六ヶ所再処理施設における 新規制基準に対する適合性

固化セル圧力放出系の高性能粒子フィルタの1段から2段への変更

日本原燃株式会社

令和元年11月25日

第1図 高レベル廃液ガラス固化建屋換気設備系統概要図

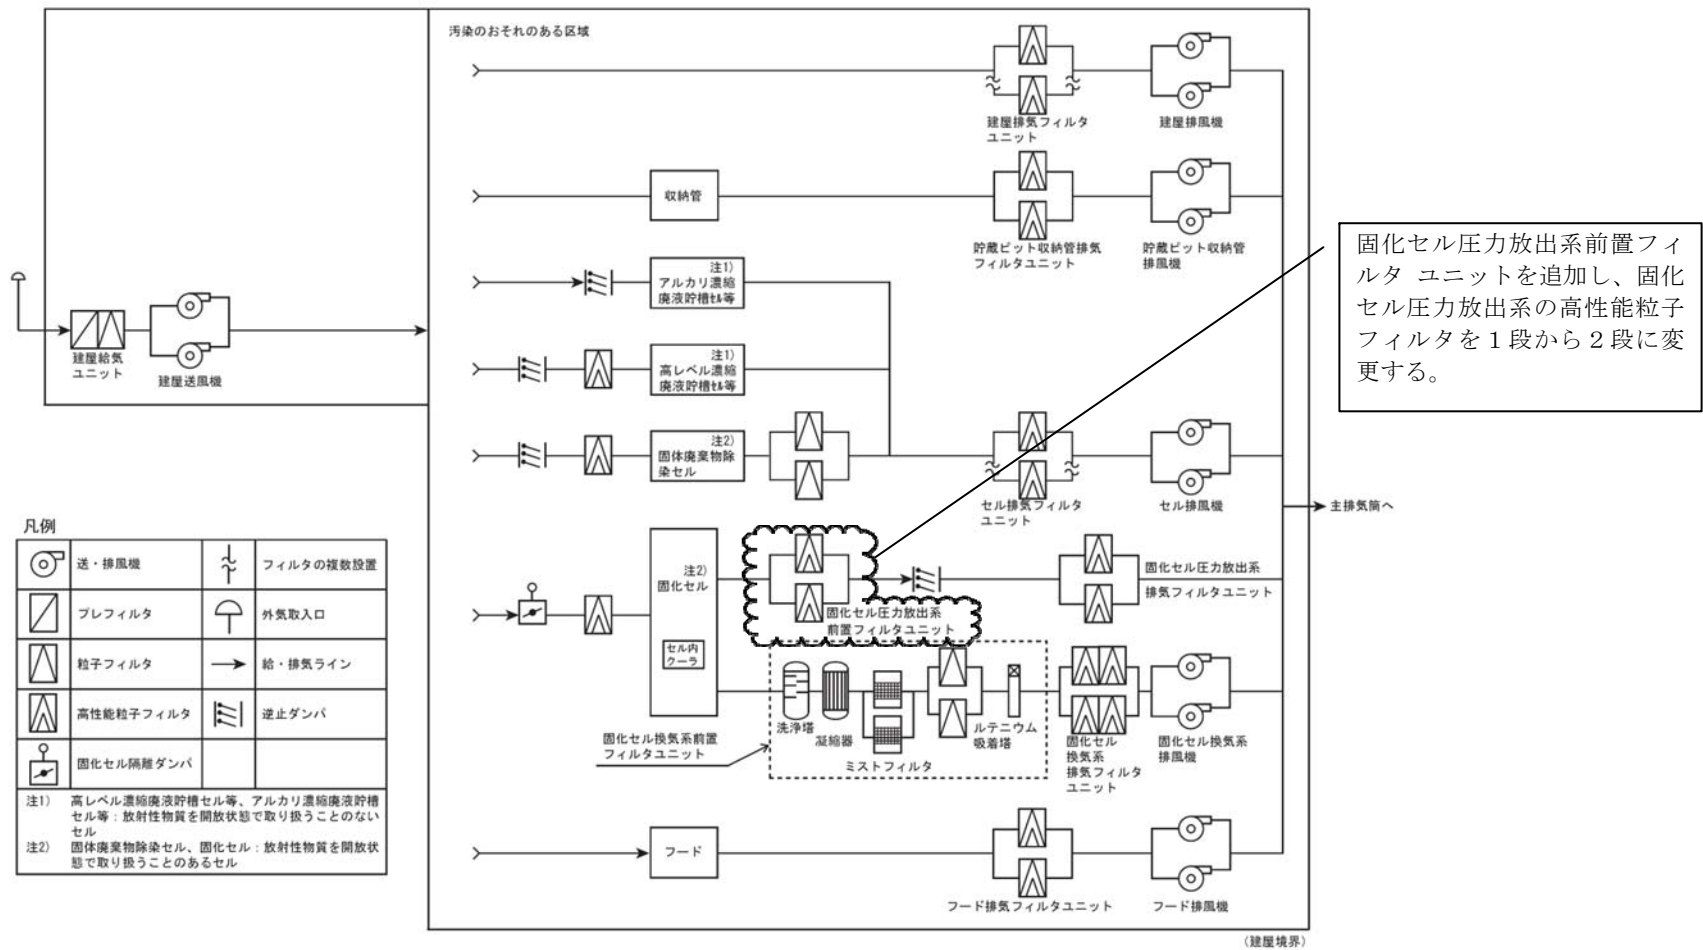
安全性の向上の観点から、設計基準事故時の公衆への線量を低減するために、固化セル圧力放出系の高性能粒子フィルタを1段から2段に変更する。このため、高レベル廃液ガラス固化建屋換気設備の主要設備に固化セル圧力放出系前置フィルタ ユニットを追加する。

本変更により高レベル廃液ガラス固化建屋換気設備の主要設備に追加する固化セル圧力放出系前置フィルタ ユニットの仕様を以下に示す。また、高レベル廃液ガラス固化建屋換気設備の系統概要図を第1図に示す。

高レベル廃液ガラス固化建屋換気設備の固化セル圧力放出系は、固化セル内圧力が万一異常に上昇した場合に固化セル内を排気する系統である。固化セル圧力放出系に設置されている固化セル圧力放出系排気フィルタユニット（高性能粒子フィルタ1段）に加えて、固化セル圧力放出系前置フィルタユニット（高性能粒子フィルタ1段）を設置し、高性能粒子フィルタを2段化するものである。

種類	高性能粒子フィルタ 1段内蔵形
基数	2 (うち1基は予備)
粒子除去効率	99.9%以上 (0.3 μ mDOP粒子)
容量	約1千m ³ /h (1基当たり)

第1図 短時間の全交流動力電源の喪失時の放射性物質の大気放出過程

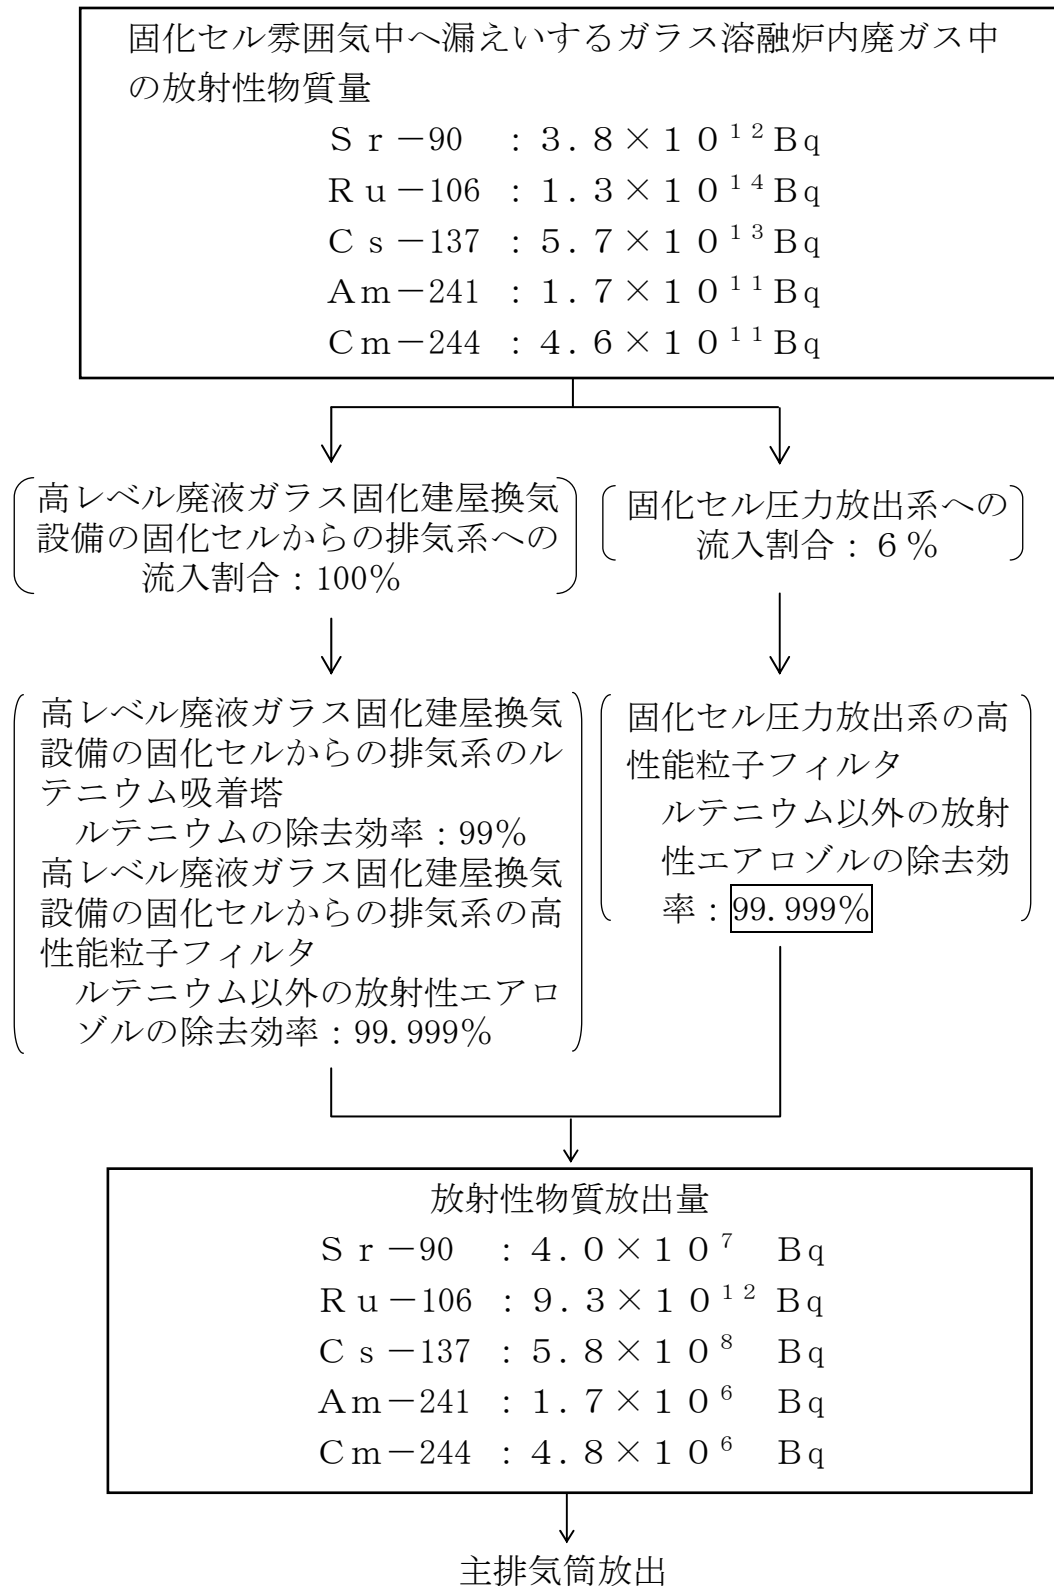
固化セル圧力放出系の高性能粒子フィルタの1段から2段への変更に伴い、高レベル廃液ガラス固化設備での短時間の全交流動力電源の喪失時の放射性物質の放出量及び線量の再評価を行った。

e. 固化セル圧力放出系の高性能粒子フィルタは2段であり，ルテニウム以外の放射性エアロゾルに対して，高性能粒子フィルタの除去効率は99.999%とする。

f. 高レベル廃液ガラス固化建屋換気設備の固化セルからの排気系は，放射性物質の捕集・浄化機能をもつ機器としてルテニウム吸着塔及び高性能粒子フィルタ2段があり，ルテニウムに対してはルテニウム吸着塔の除去効率として99%，ルテニウム以外の放射性エアロゾルに対しては高性能粒子フィルタ2段の除去効率として99.999%とする。

上記の解析条件に基づいて計算した公衆の線量に寄与する放射性物質が主排気筒から大気中に放出されるまでの過程を，第1図に示す。

上記の解析条件に基づいて計算した敷地境界外の線量の評価結果は第1表に示すとおり 2.5×10^{-1} mSvであり、公衆に対して著しい放射線被ばくのリスクを与えることはない。
